Provincia  
*di Biella*  
P R O V I N C I A   D I   B I E L L A

**ORGANO TECNICO PRESSO LA PROVINCIA DI BIELLA**

**VERBALE DELLA RIUNIONE**

**10.05.2019**

Estratto Tavola 1 Progetto "La Container di Sergio Pigato & C." S.n.c..

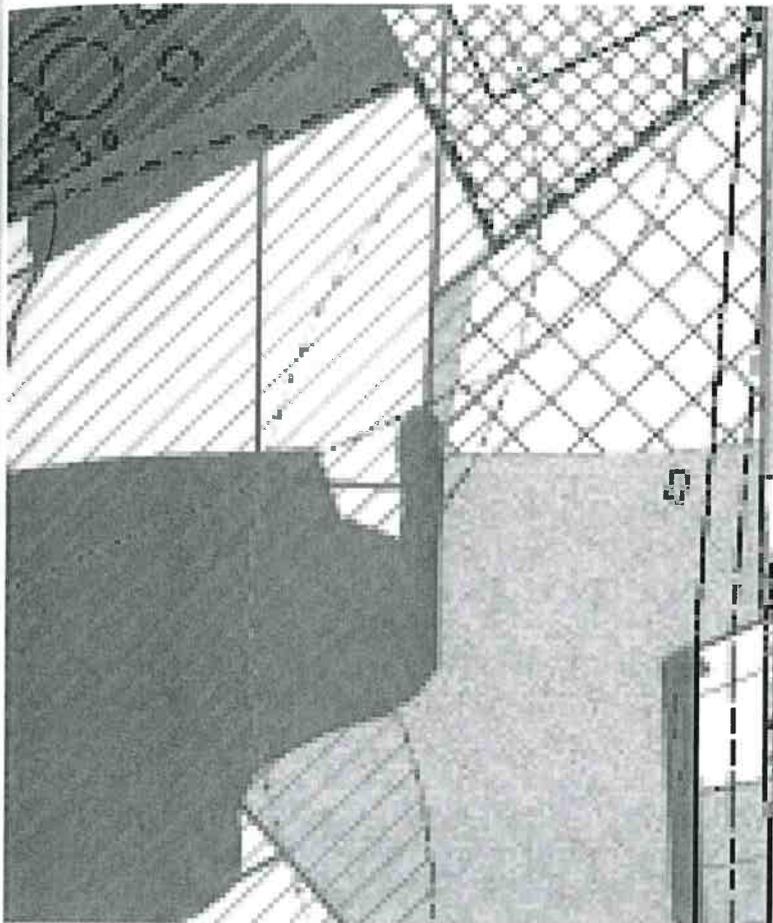
**PAESAGGIO:** L'Organo Tecnico segnala che, a seguito di approfondimenti operati sulla vincolistica della zona interessata, il progetto esaminato, non ostante quanto riportato nella tavola n. 1- Planimetria", risulta da realizzare in un'area **inclusa** nella fascia di rispetto di 150 m da un corso d'acqua pubblica – rio Bolome - (cfr. fasce interne ed allargate di cui **art. 14 P.P.R.**, individuate nella Tavola "P4" del predetto). Per detta circostanza "La Container di Sergio Pigato & C." S.n.c., per poter realizzare le opere in progetto deve conseguire l'autorizzazione paesaggistica di cui al D. Lgs. 42/2004 e ss.mm.ii.

Di converso l'Organo Tecnico rileva che la tavola prodotta dal proponente in allegato all'istanza qui istruita non è evidentemente corretta, non essendo coerente **né con le indicazioni del P.P.R. né con le previsioni del P.R.G.C. Ponderano.**

A supporto delle conclusioni cui è giunto l'Organo Tecnico Provinciale si confronti quanto segue:
